改善箇所説明図

改善の内容

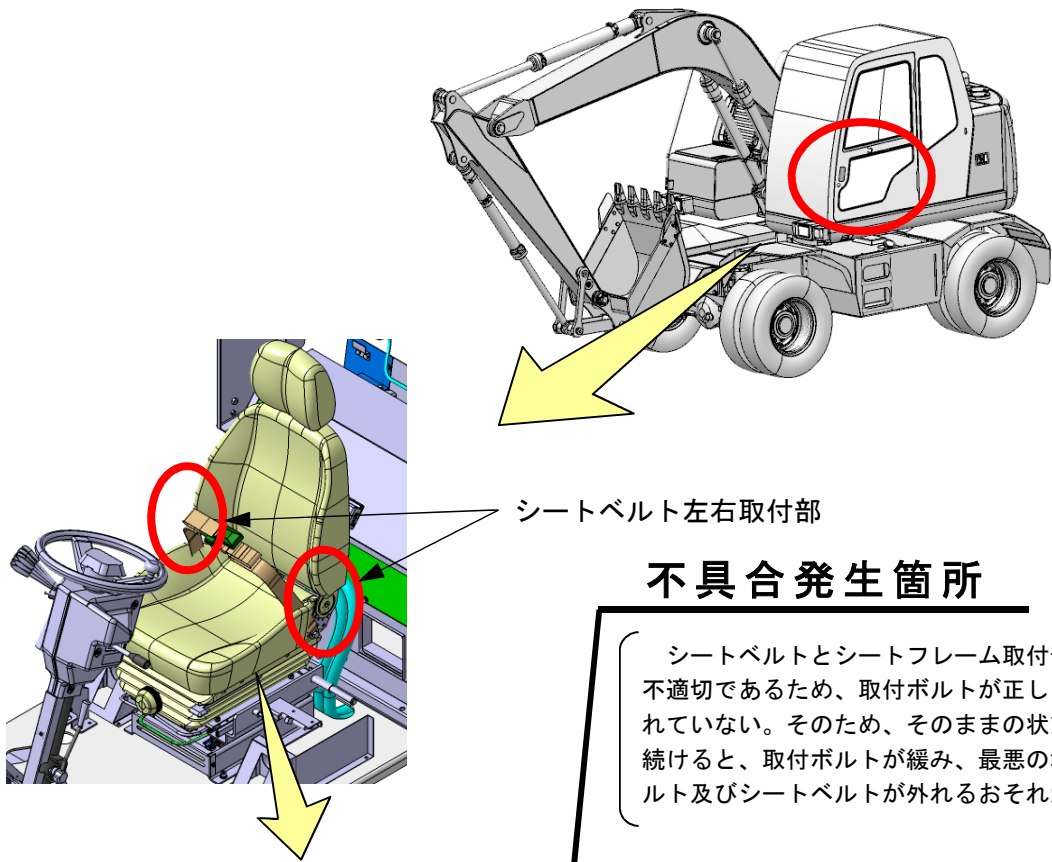
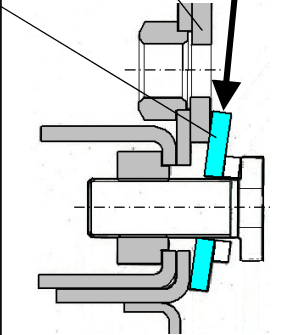
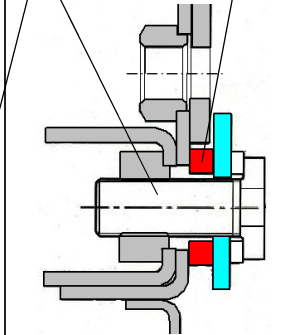
上図はシートベルト左側取付部を示す					
改善前			改善後

全車両、シートベルトとシートフレーム取付部との間にスペーサを追加する。また全車両、シートベルトを新品に交換する。

識別：スペーサが追加されていることにより識別する。
